低利得アンテナの利用時における空中線電力の見直しご提案

情報通信審議会 情報通信技術分科会 陸上無線通信委員会 5.2GHz帯及び6GHz帯無線LAN作業班
2.4GHz帯無線LAN等の技術基準見直しアドホックグループ 第4回
2023年2月22日(水)

ソニーグループ株式会社

2.4GHz帯無線LAN等に関するご提案について

送信空中線利得と空中線電力

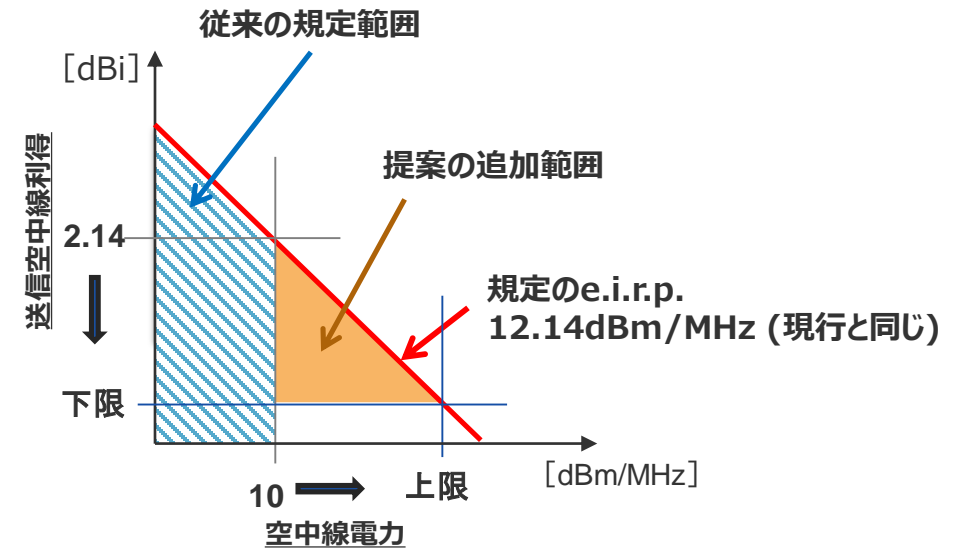
- 規定のe.i.r.p.を超えない範囲で、空中線電力の低下分について送信空中線利得を増加することに加え、送信空中線利得の低下分について空中線電力を増加することを許容する。
